濃縮・埋設事業所 廃棄物埋設施設 保安規定変更認可申請について

【放射能濃度に係るスケーリングファクタの新規設定】
【自主検査（放射性廃棄物等）に係る運用の変更】
【廃棄体の定置に係る運用の変更】
【記載の適正化等】

日本原燃株式会社

令和 5 年 8 月 28 日

第18条（放射性廃棄物等の確認に係る自主検査の実施）

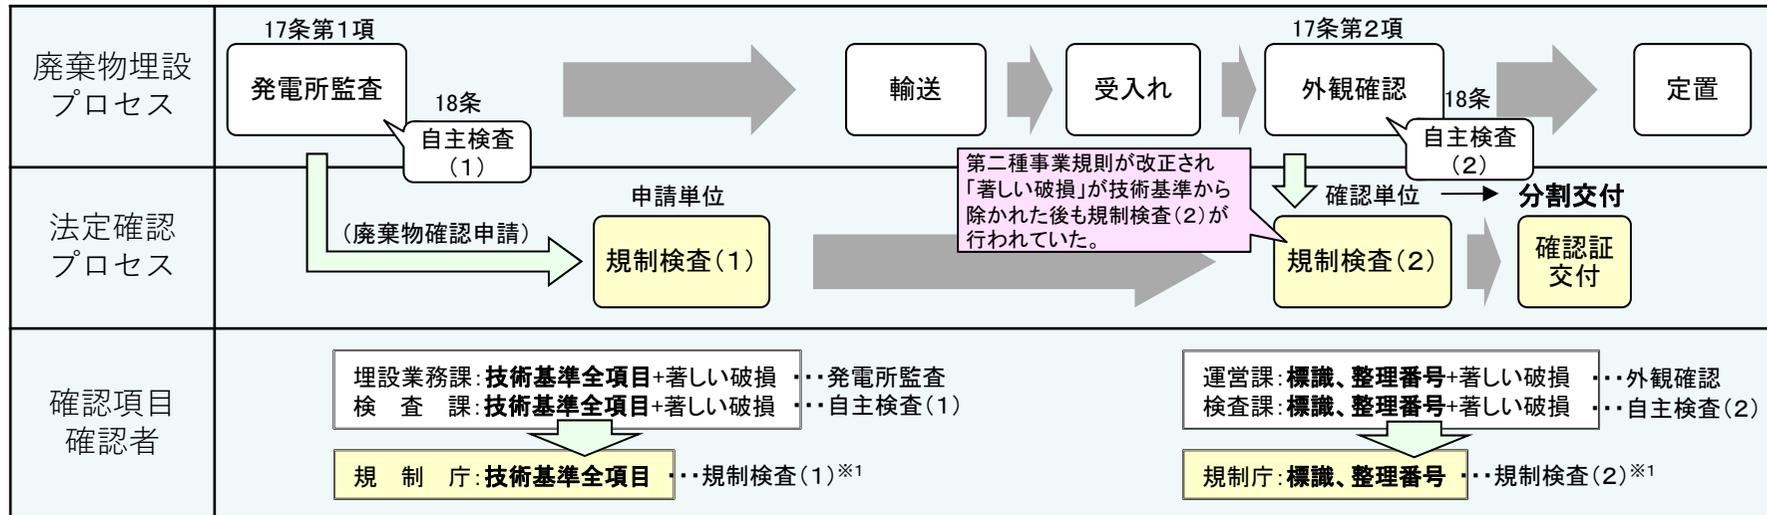
・自主検査の判断基準に関する記載の変更等を行う。

放射性廃棄物等に係る第二種廃棄物埋設確認証が事前一括交付となったことを踏まえ、第18条1項及び2項の検査課長が実施する自主検査の判断基準を、「第二種事業規則※」に基づく放射性廃棄物等の技術上の基準とするよう運用を変更し、「著しい破損」の確認を取り止めるため。

なお、「定置に当たり」の記載についても、定置直前の自主検査が不要となったことから削除する。

以前の確認証交付までの流れ(分割交付)

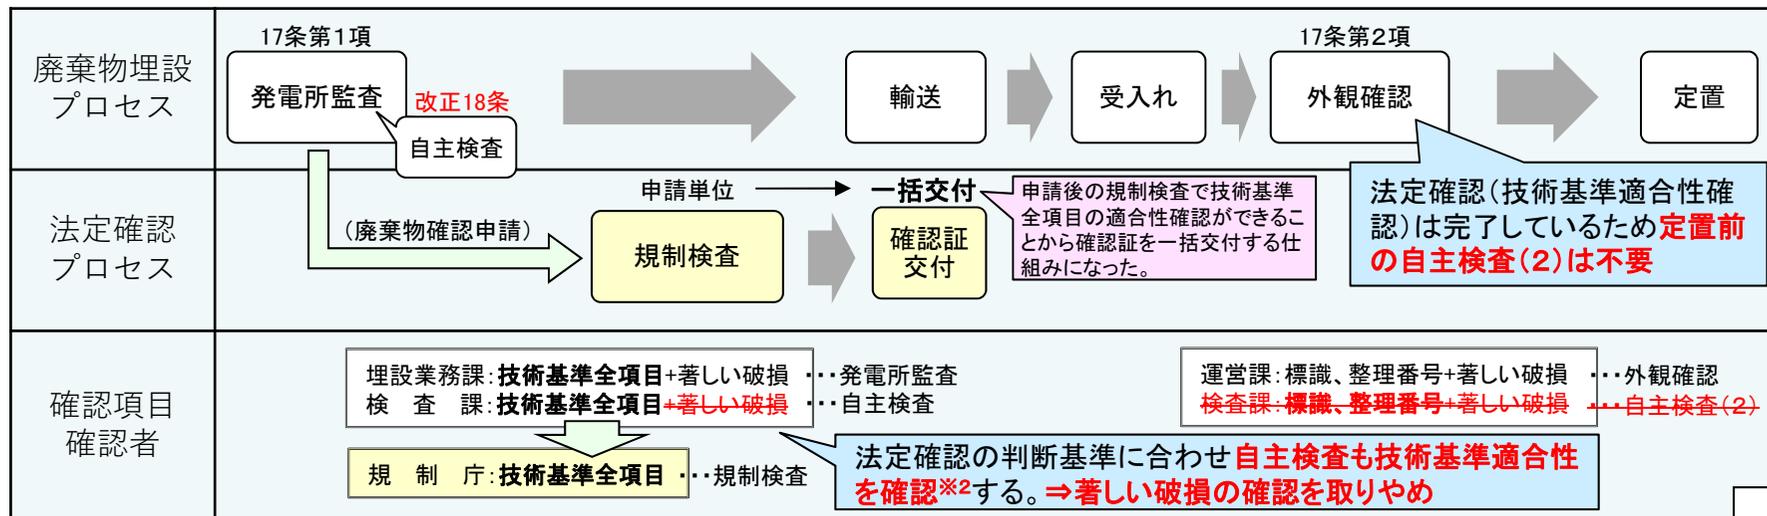
現在の確認証交付までの流れ(事前一括交付) 赤字は保安規定改正し運用変更する箇所

第19条（廃棄体の定置）

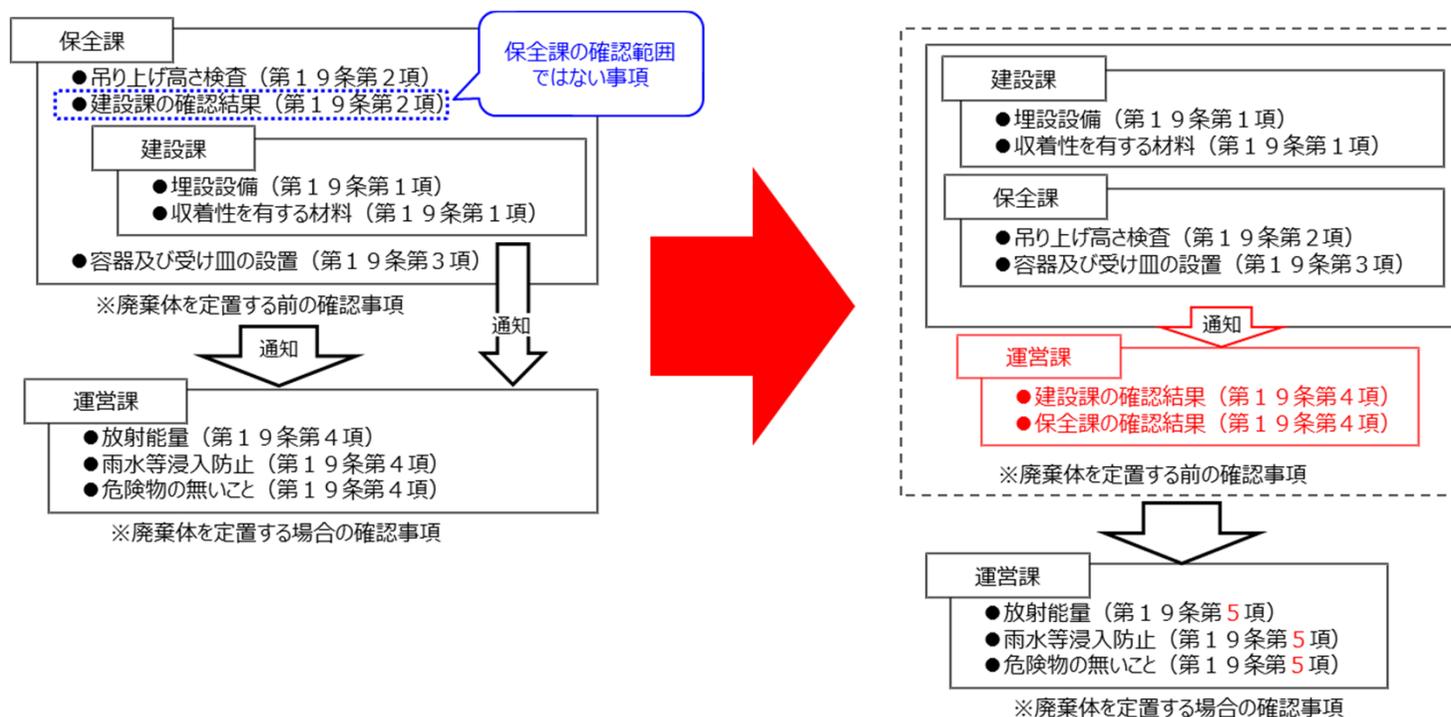
- ・保安課長が建設課長の確認結果を確認する記載を削除する。（確認重複の解消）
- ・運営課長が廃棄体定置前の確認を行うことを明確化する。（第4項として追加）

従前の第2項では、建設課長が行う埋設設備の確認（第1項）結果を保安課長が確認し、運営課に通知することとしていた。また、定置前の要件を満足していることを確認する部署が不明確であった。

建設課長及び保安課長のそれぞれの責任で確認した結果に基づき、定置作業を行う運営課が要件を満足していることを確認する運用に見直すため。
